3. ÄNDERUNG DES BEBAUUNGSPLAN

"Am Heufeld" Deckblatt 3

Gemeinde Hausen

Entwurf: 13.01.2021
Endfassung: 10.03.2021

Planzeichnung, M 1:500

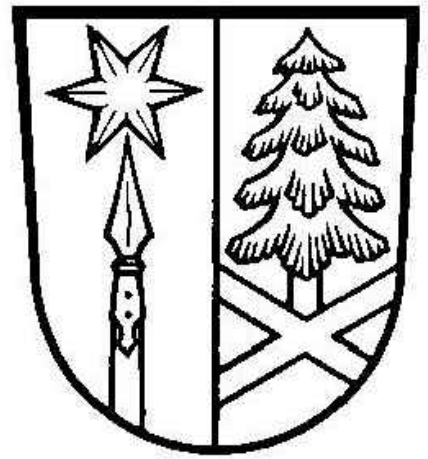
B) Geänderte Festsetzungen durch Planzeichen

Baugrenze

zulässige Firstrichtung

D) geänderte Festsetzungen durch Text
2.4.1 Garagen und Nebengebäude

bisher:
"Traufhöhe: mittlere Traufhöhe an der Grundstücksgrenze max. 3,00 m"

neu:
"Traufhöhe: mittlere Traufhöhe an der Grundstücksgrenze max. 3,00 m
Die Ausbildung mit Flachdach ist zulässig.
Bei Abstandsflächenregelungen der Bayerischen Bauordnung sind einzuhalten."
